## Anregung

Es wird angeregt, am Kreisverkehr der Oberbergischen Straße in Höhe Bauhaus/Hornbach

**Bild 1:** Luftbildaufnahme 2020, Quelle: Geoportal [www.wuppertal.de](http://www.wuppertal.de)

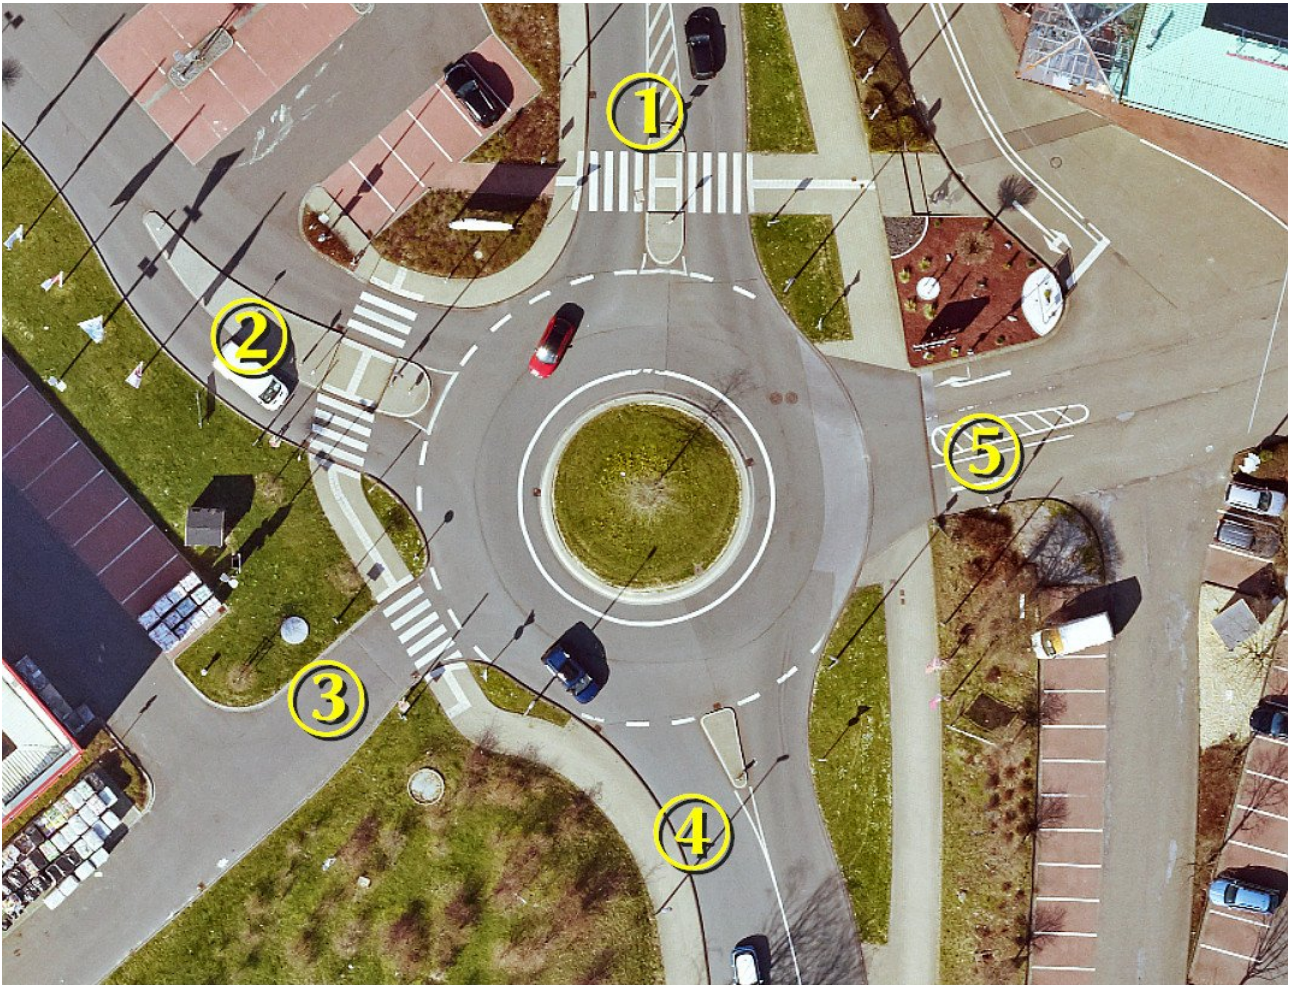
1. entweder das Verkehrszeichen 293  Fußgängerüberweg/Zebrastrifen in allen Einmündungen anzubringen, oder
2. das Zeichen 293 nach der „unbedingten Erforderlichkeit“ nach § 45 (9) Straßenverkehrs-Ordnung (StVO) auf die Einfahrten zu begrenzen.

1. An den Zufahrten der Einmündungen ① ② ③ ④ ist regelmäßig Zeichen 205  Vorfahrt achten angeordnet. Dies ist sinnvoll, da sonst rechts-vor-links gelten würde. Den Fußverkehr betrifft dieses Zeichen nicht, da dieser Vorrang hätte, das Zeichen aber nur „Vorfahrt achten“ bedeutet und damit explizit auf den Fahrzeugverkehr abstellt.

2. Zufahrt ⑤ kommt vom Hornbach-Parkplatz und verfügt über einen Bordstein. Hier gilt § 10 StVO *Einfahren und Anfahren*: „*Wer aus einem Grundstück [...] auf die Straße oder von anderen Straßenteilen oder über einen abgesenkten Bordstein hinweg auf die Fahrbahn einfahren oder vom Fahrbahnrand anfahren will, hat sich dabei so zu verhalten, dass eine Gefährdung anderer Verkehrsteilnehmer ausgeschlossen ist; erforderlichenfalls muss man sich einweisen lassen. [...] Dort, wo eine Klarstellung notwendig ist, kann Zeichen 205 stehen.*“

3. Das Verlassen des Kreisverkehrs ist regelmäßig ein Abbiegen nach § 9 (3) StVO *Abbiegen*: „(3) *Wer abbiegen will, muss entgegenkommende Fahrzeuge durchfahren lassen, Schienenfahrzeuge, Fahrräder mit Hilfsmotor, Fahrräder und Elektrokleinstfahrzeuge auch dann, wenn sie auf oder neben der Fahrbahn in der gleichen Richtung fahren. Dies gilt auch gegenüber Linienomnibussen und sonstigen Fahrzeugen, die gekennzeichnete Sonderfahrstreifen benutzen. Auf zu Fuß Gehende ist besondere Rücksicht zu nehmen; wenn nötig, ist zu warten.*“ – Zusammengefaßt hat der Verkehr, der beim Abbiegen gekreuzt wird, Vorrang, und das ist in diesem Fall der Fußverkehr. Beim Abbiegen auf ein Grundstück ⑤ gilt zudem die erhöhte Aufmerksamkeitspflicht, in der „*eine Gefährdung anderer Verkehrsteilnehmer ausgeschlossen ist; erforderlichenfalls muss man sich einweisen lassen*“ (§ 9 (5) StVO).

In den Fällen 2 und 3 hat der Fußverkehr auch ohne Verkehrszeichen Vorrang. Damit sind diese Zebra-  
streifen an den Ausfahrten überflüssig. Lediglich an der Einmündung ④ hat der Fahrzeugverkehr beim  
Einfahren in den Kreisverkehr Vorrang gegenüber dem Fußverkehr. Hier sollte ein Zeichen 293 auf die  
Fahrbahn aufgebracht werden.

Alternativ kann, wie eingangs erwähnt, zur Sicherheit des Fußgängers auch „Zebra-  
streifen rundum“ angeordnet werden, dies schließt Ausfahrt ④ mit ein, an der der  
Petent schon mehrfach fast über den Haufen gefahren worden wäre nach dem Motto:  
„kein Zebra-  
streifen, kein Vorrang.“
